**AVIS RELATIF À LA PROTECTION
CONTRE LES EVENTUELS EFFETS NOCIFS ET NUISANCES
PROVOQUÉS PAR LES RAYONNEMENTS NON IONISANTS
GÉNÉRÉS PAR DES ANTENNES ÉMETTRICES STATIONNAIRES**

Commune : VAUX-SUR-SURE - Exploitant : CITYMESH

Référence exploitant : LX06436_A

Rapport n° 3737 / 2024

Figure 1 : Vue en plan des lieux de séjour et des points de contrôle

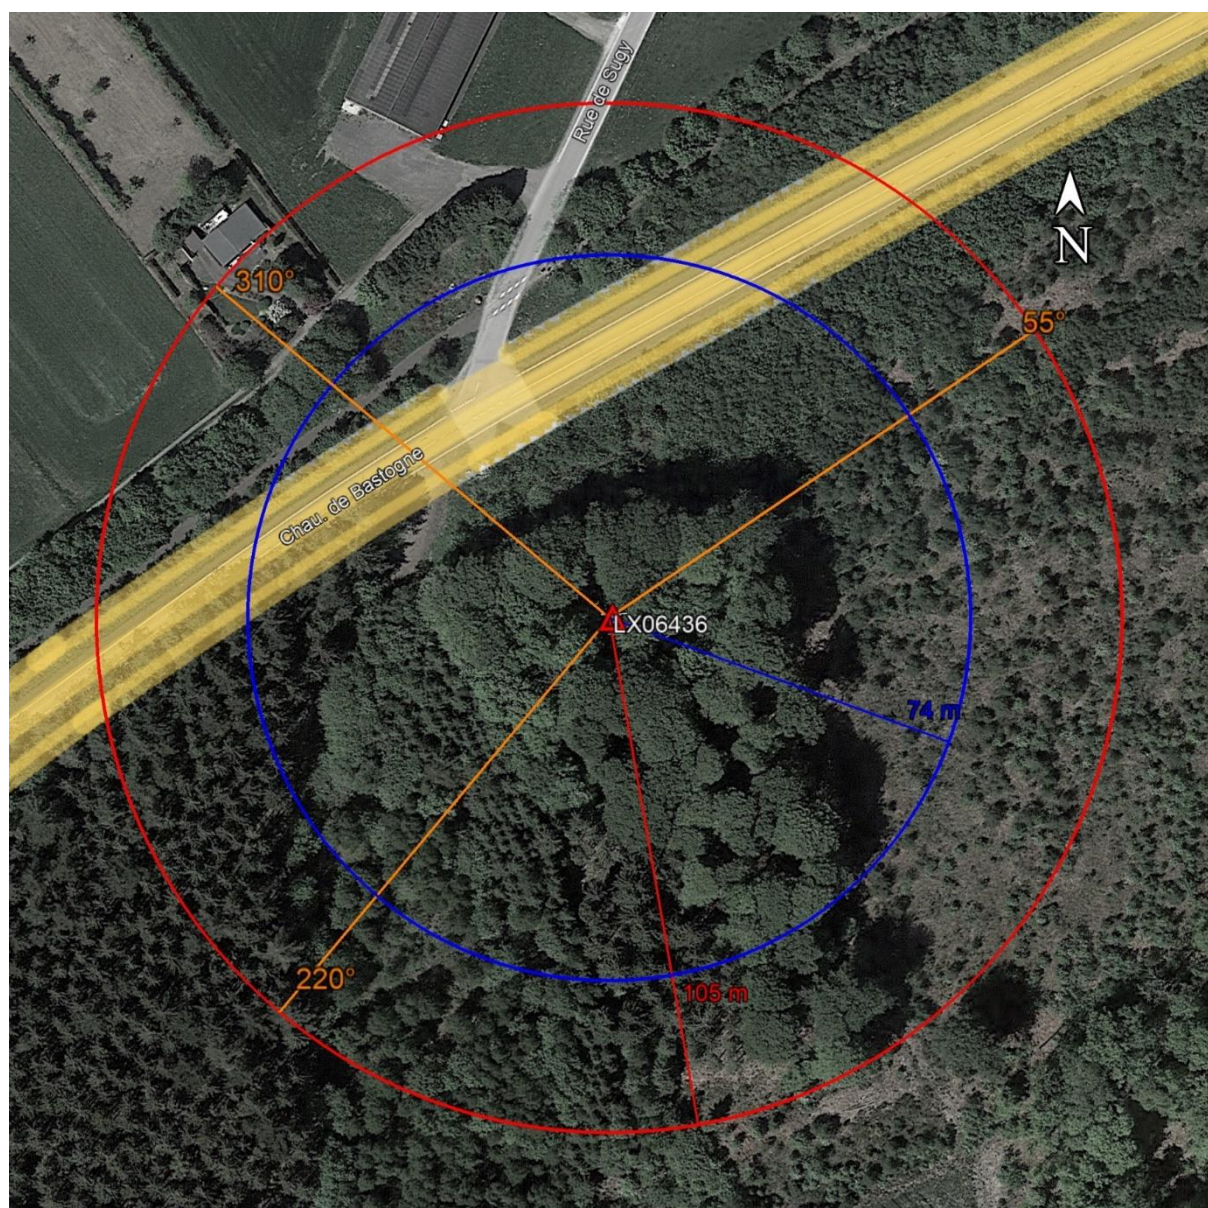
N° point de contrôle	LS	Atténuation (dB)	Indice d'exposition relatif à la limite par installation IE_i
Aucun lieu de séjour ne se trouve dans la zone où la limite d'immission pourrait être atteinte

En ce qui concerne les antennes de l'installation mentionnées dans le tableau 1, la distance maximale à laquelle la limite pourrait être atteinte, à l'extérieur, est égale à 103,6 m. S'il n'y a pas de LS à une distance inférieure, les antennes respectent forcément la limite d'immission.

Dans le cas des LS situés à l'intérieur des bâtiments, une atténuation d'obstacle est prise en compte et il en résulte que la distance maximale à laquelle la limite pourrait être atteinte se réduit à 73,4 m.

Les résultats de l'évaluation décrite au paragraphe 4 indiquent que les antennes émettrices stationnaires de l'installation faisant l'objet du présent avis ne produisent pas, dans un lieu de séjour, un rayonnement électromagnétique maximum supérieur aux limites fixées à l'article 4 du décret.

Figure 2 : Vue en plan des installations d'antennes dans un rayon de 300 mètres autour de l'installation faisant l'objet de la demande d'avis

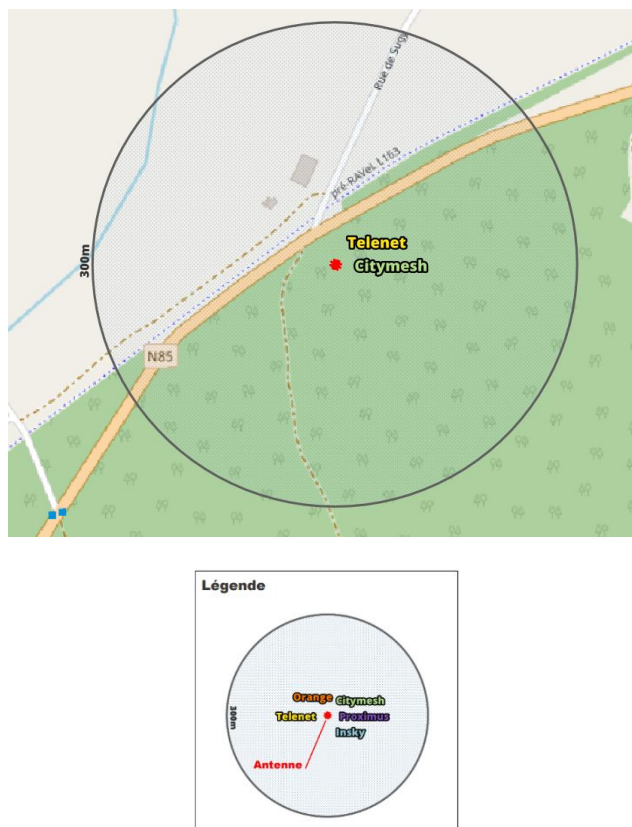
- il y a au plus 4 installations d'antennes émettrices stationnaires présentes dans la zone d'évaluation de 300 mètres de rayon représentée dans la figure 2, y inclus l'installation référencée dans le paragraphe 2 : la limite cumulative définie à l'article 4, §2 du décret est nécessairement respectée dans les lieux de séjour à l'intérieur de la zone d'évaluation de 300 mètres de rayon ;

Compte tenu des considérations ci-dessus, il apparaît que l'intensité du rayonnement électromagnétique généré, dans les lieux de séjour situés dans un rayon de 300 mètres autour de l'installation référencée dans le paragraphe 2, par l'ensemble des antennes émettrices stationnaires de l'ensemble des exploitants du même site d'antennes émettrices stationnaires respecte la limite fixée à l'article 4, § 2 du décret.
